Serviceordre – Materiell

SERVICEORDRE – 2007- 4

HENVISNING:	PdF Safety Bulletin #04/002
FORMÅL:	Modifisere styringsklaffen
STATUS:	Obligatorisk og før bruk
IDENTIFIKASJON:	Atom Millenium 35-1 Sr nr JE011 til KB040 (JF-,JG-,JK-,JL-,JM-,JN-,KA-) 34-000 Sr nr JB054 til KB048 (JC-,JD-,JE-,JF-,JG-,JH-,JJ-,JK-,JL-,JM-,JN-,KA-) 34-00 Sr nr JB056 til KB065 (JC-,JD-,JE-,JF-,JG-,JH-,JJ-,JK-,JL-,JM-,JN-,KA-) 34-0 Sr nr JB059 til KB 059 (JC-,JD-,JE-,JF-,JG-,JH-,JJ-,JK-,JL-,JM-,JN-,KA-) 34-1 Sr nr JC052 til KB013 (JD-,JE-,JF-,JG-,JH-,JJ-,JK-,JL-,JM-,JN-,KA-)
BAKGRUNN:	Dette er en service bulletin fra PdF fra 2004 som ikke er fanget opp ved F/NLF tidligere. I SO F/NLF 2000/1 ble det satt krav til å sy på en styringsklaff på Atom Millenium for å hindre at styreliner heftet i reservecontaineren. Etter at dette var gjort er det i utlandet oppdaget deformasjoner i polyamidplaten inne i styringsklaffen. Det kan være at det er deformeringer på polyamidplaten som er sydd inn i styringsklaffen ved sømmen som fester styringsklaffen til containeren. Se figur A i den vedheftede Safety bulletinen fra PdF. Deformeringen som oppstår over tid kan redusere styringsklaffens effekt.

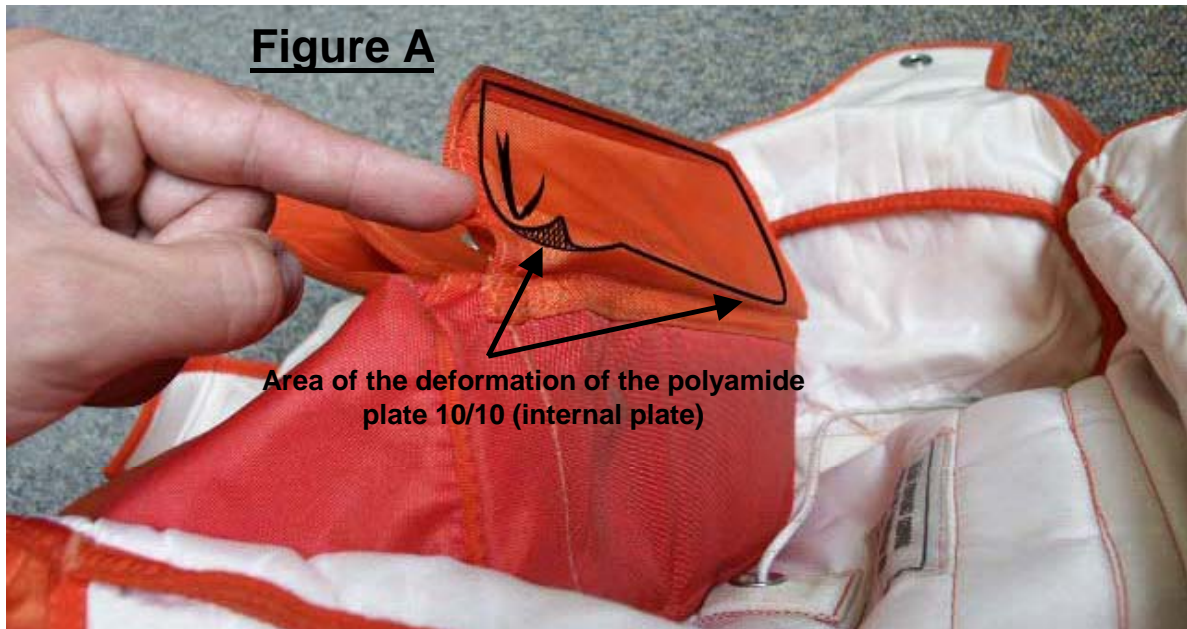
A deformation of the polyamide plate 10/10 (internal plate) of the deflector flap may occur near the sewing that binds the deflector flap to the container (see figure A).

Depending on the way the deflector flap is placed on the main deployment bag during the packing process, it may be deformed in time and its efficiency may be reduced.

Case N°1 : In the event of a deformation as shown on figure A : Before using the equipment again, get a qualified rigger to make a sewing on the deflector flap as shown on figure B.

Make a sewing all along the deflector flap (normal stitch) making sure that the polyamide plate 10/10 (internal plate) is included in the sewing. (The reserve canopy needs to be removed from the reserve container).

- Use polyamide thread 66 strength up to 6 kg (ref PF 9002402000 : Thread for container (30/3) or any equivalent),
- make 5 to 6 stitches every 2 cm,
- make it 5 mm from the edge,
- make two 10mm back stitching at the both ends of the sewing.

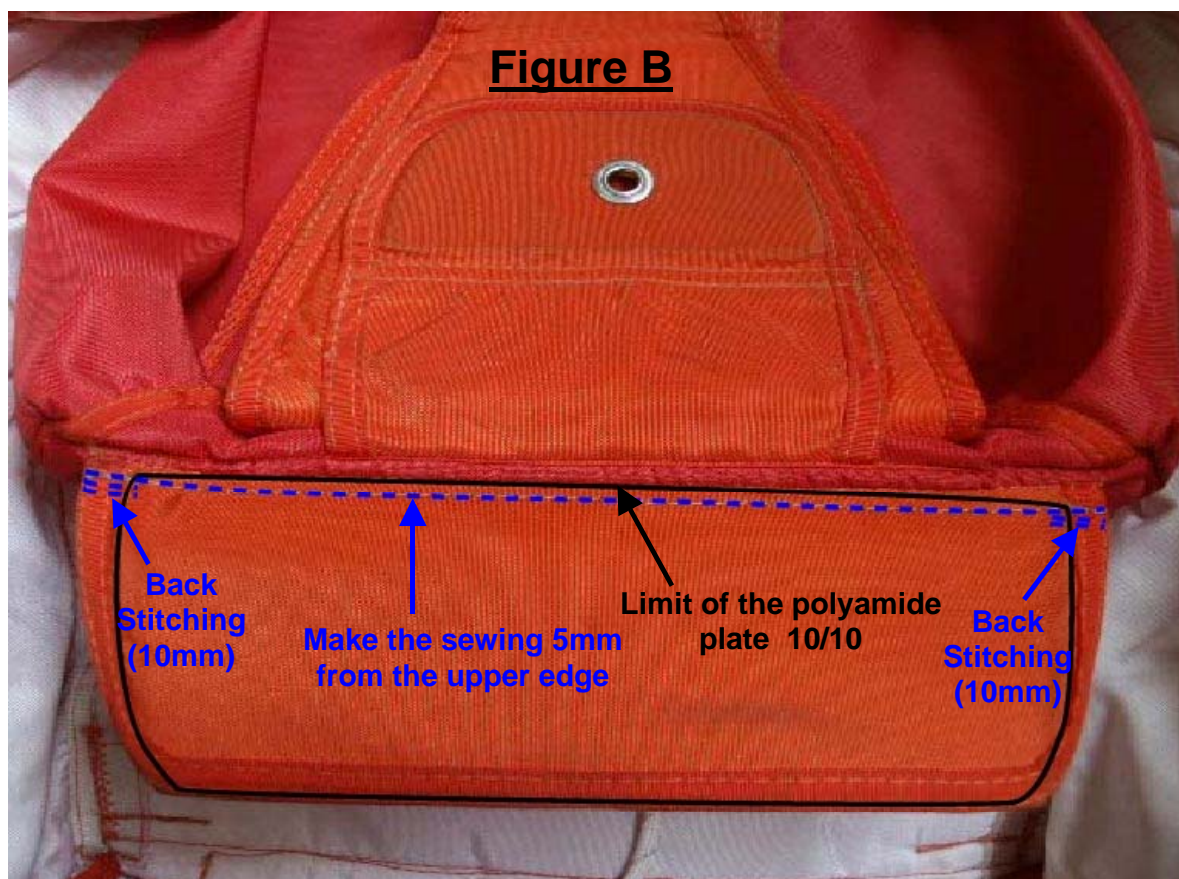
Case N°2 : In the event of an absence of deformation : As a precaution, also get a qualified rigger to make a sewing on the deflector flap as shown on figure B during the next repacking of the reserve canopy at the latest.
